Świecie, dnia 19.03.2025 r.

## WYJAŚNIENIA TREŚCI SWZ

Dotyczy: postępowania o udzielenie zamówienia sektorowego prowadzonego w trybie przetargu nieograniczonego pn. „**Budowa Miejskiej Komunalnej Oczyszczalni Ścieków w Świeciu.**”, znak sprawy: **3/2025** (dalej „**Pozostępowanie**”)

Rys. Nieczytelny fragment profilu rurociągu odpływowego

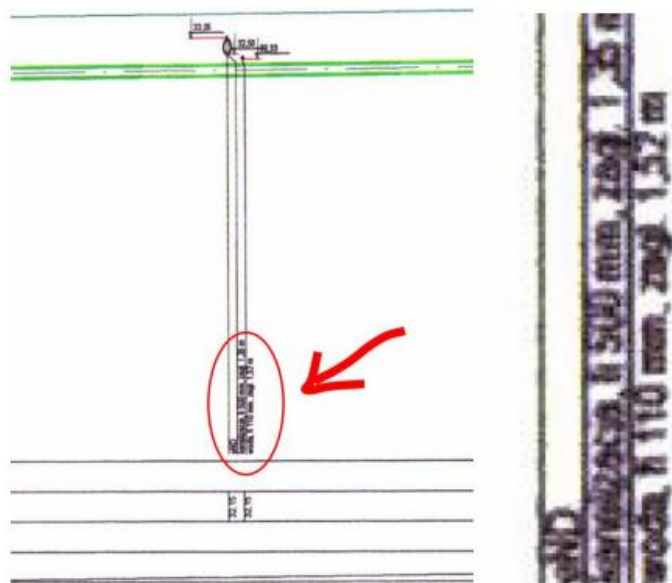
Zwracamy się z uprzejmą prośbą o udostępnienie wersji elektronicznej projektów. Dokumentacja projektowa udostępniona przez Zamawiającego w postaci skanów często bywa nieczytelna, czego przykładem jest załączony fragment profilu rurociągu odpływowego (rysunek poniżej).

Zamawiający udostępnia dokumentację w PDF w wersji edytowalnej - LINK - <https://cloud.zwik.com.pl/public/directories/56abad99-ce37-4fc5-928d9a965bea75c4?token=L8d6nD9d9QBuTdt9LnijcVrAazVQJLIg> (folder: 16\_Dokumentacja\_wydruki\_PDF)
